DISKUSSION OMKRING FORSLAG TIL PLACERINGER AF TOILET PÅ SLUSEHOLMEN METROPLADS

Mandag d. 25 november, 2024

TOILETPLACERING VED BITRAPPE

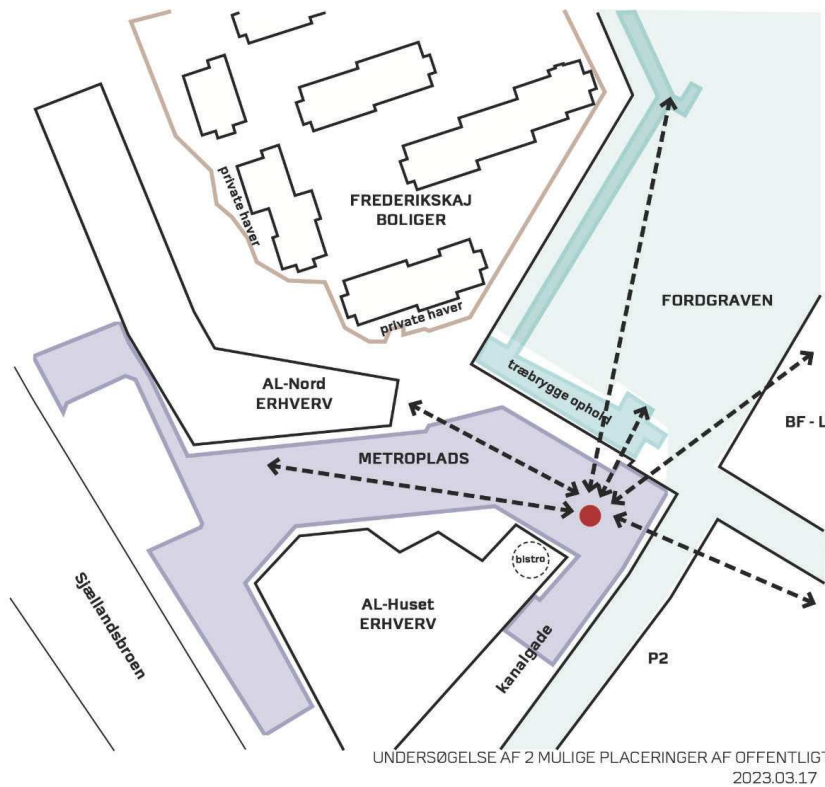
Toiletbygningen er synlig fra størstedelen af metropladsen samt fra havnepromenaden og omkringliggende offentlige arealer.

Toiletbygningen skal have en synlig placering, men denne placering vurderes at være for fremtrædende i forhold til pladsens udformning og udsigten fra /ankomsten til de omkringliggende bygninger. Placeringen blokerer sigtelinjen fra AL-Husets bistro/terrasse, i retning mod Fordgraven. Toilettet er desuden meget fremtrædende fra lejlighederne i P2.

Kig fra AL-Huset/Bistro og terrasse, i retning mod Fordgraven

Arbejdernes Landsbanks liste over ulemper ved placeringen ved bitrappen:

- Vanskeligt at indarbejde arkitektonisk.
- Visuelt meget dominerende.
- Tager udsigt fra Metropladsen og AL-huset til Fordgraven.
- Afstand for publikum ved Fordgraven.
- Hindrer godt trafikflow for fodgængere.
- Uacceptabel placering foran AL-huset.
